VYSVĚTLENÍ ZADÁVACÍ DOKUMENTACE

„Rekonstrukce a změna dispozic ubytovny v Lovosicích“

ZADAVATEL: Město Lovosice
Sídlem: Školní 407/2, 410 30 Lovosice
Zastoupený: Ing. Milan Dian, Ph.D., starosta
IČ: 00263991

V Praze dne 26.10.2021

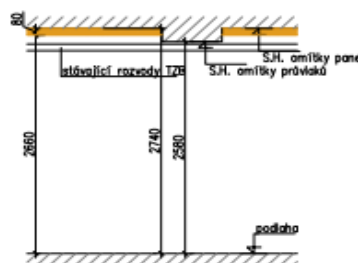
„Dostali jsme od dodavatele návrhy konkrétních materiálů pro některé položky, např. pol. 273:

273	K	76315001R	AKU podhled -aku desky z dřevité vlny +minerální izolace, mtz profily v jedné úrovni	m2	139,540
		D+M	Heradesign Superfine plus Weiss AK-01 - 1200/600/25 + 25 mm, CD, UD rastr, závěsy Nonius		
	VV		139,54 "2.np		139,540
274	K	76315002R	AKU stropní obklad -minerální akustické desky, bezesparé	m2	77,380
		D+M	CHYBÍ BLIŽŠÍ SPECIFIKACE		
	VV		77,38 "1.np		77,380

Pro pol. 274 je v TZ str. 17 je uvedeno:

„... m.č.103 a 105 – akustický obklad přímo na strop“ – nic bližšího (zřejmě je to pol. 274) – nevíme tloušťku, systém, žádné další parametry
K této položce jsem nedostala od dodavatele žádnou nabídku s tím, že je nedostatečně popsána

Prosím zadavatele ohledně upřesnění AKU obkladu v m.č. 103 a 105 (viz výše) a odsouhlasení navržených materiálů.

Zadavatel k dotazu sděluje následující informace: Tloušťka viz přiložené schéma. Jedná se o maximální hodnotu, vzhledem k instalovaným stávajícím rozvodům je třeba vybrat co nejtenčí výrobek. Jedná se o přímo lepenou minerální desku s povrchovou úpravou, bezesparé. Akustické parametry viz schéma. Požární parametry A1/A2, is = 0,0 mm min-1. S ohledem na pravidla zadávacích řízení se zadavatel nebude vyjadřovat ke konkrétním výrobkům.
